I. 【論点No.126】放射性物質の拡散抑制対策(放水)の定量的な抑制効果について

II. 【論点No.124】汚濁防止膜による放射性物質の拡散抑制のメカニズムについて

Ⅲ.【論点No.125】放射性物質吸着材に関する検討の詳細について

# 放射性物質の拡散抑制対策概要について

## 東海第二発電所 原子炉圧力容器溶接部非破壊検査点検範囲

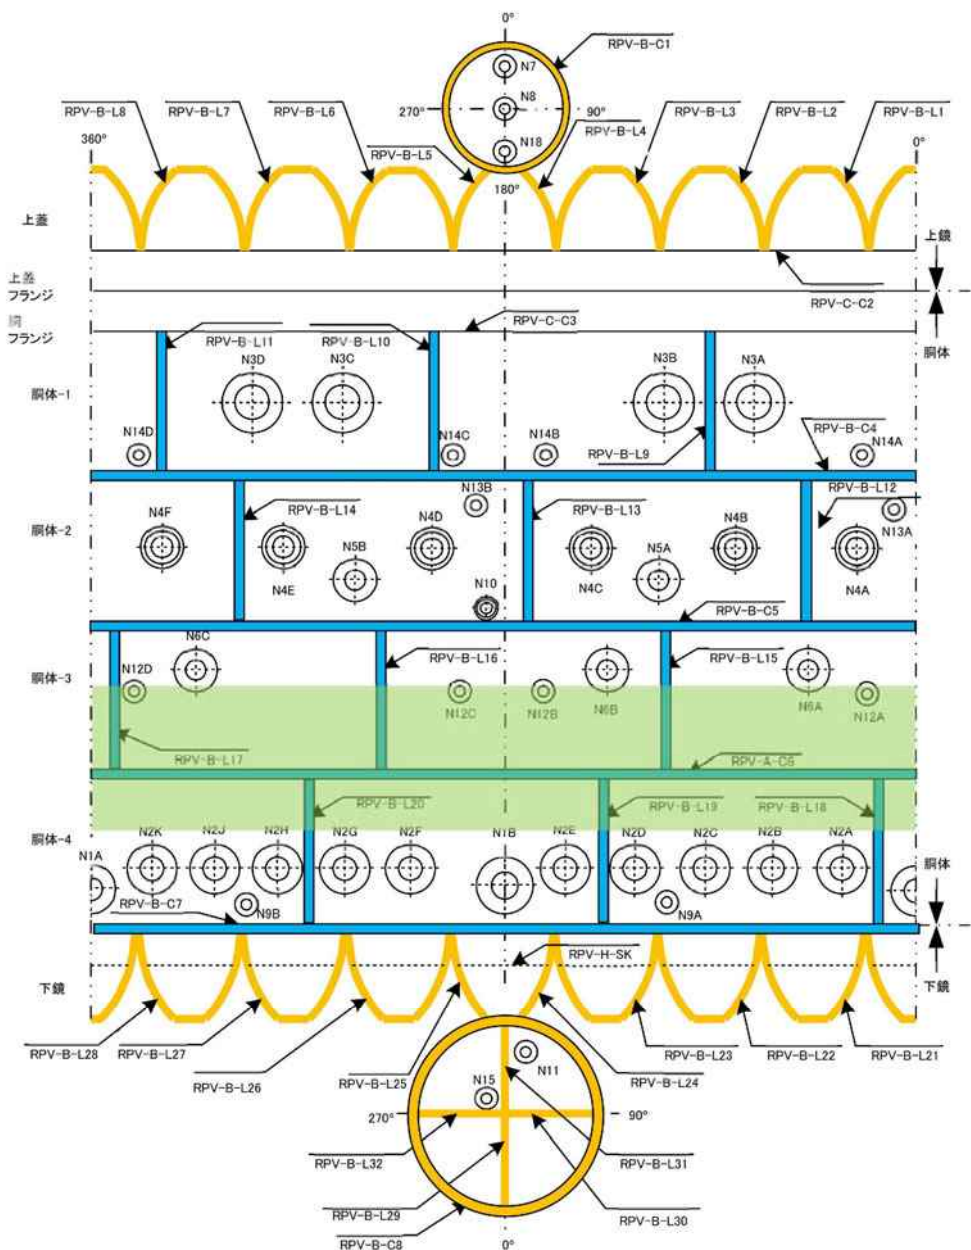
亀裂の検査の程度について確認したい。例えば圧力容器の母材の点検で、全て点検して脆性破壊に至るような結果はないという評価をしている。それ以前に溶接部については超音波探傷で供用期間中検査をやっていると思うが、そこでの検査程度と今後運転を再開した時に、その検査程度はどの位になるのか。

- ・RPV胴部を点検対象として、外表面より**RPV自動UT装置**により点検を行う。この点検手法は、国の認可を得ている運転期間延長認可で実施した特別点検時の手法と同様である。
- ・2021年4月～6月にUTによる**RPV胴部点検を実施し、異常が無いことを確認**している。なお、点検未実施のRPVの上蓋及び下鏡は、現在実施中の第25回定期事業者検査の原子炉開放時期に合わせて点検を実施する。  
(次頁参照)

【試験可能範囲について】  
 「RPV胴部」は取外し可能な干渉物を取外すことで対象溶接線に対して90%以上の試験範囲を確保した。  
 今後実施する「上蓋」は干渉物が少なく高い試験範囲を確保出来る見込みだが、「下鏡」はRPVに溶接されているため取外し不可の干渉物が存在し試験範囲は検討中である。
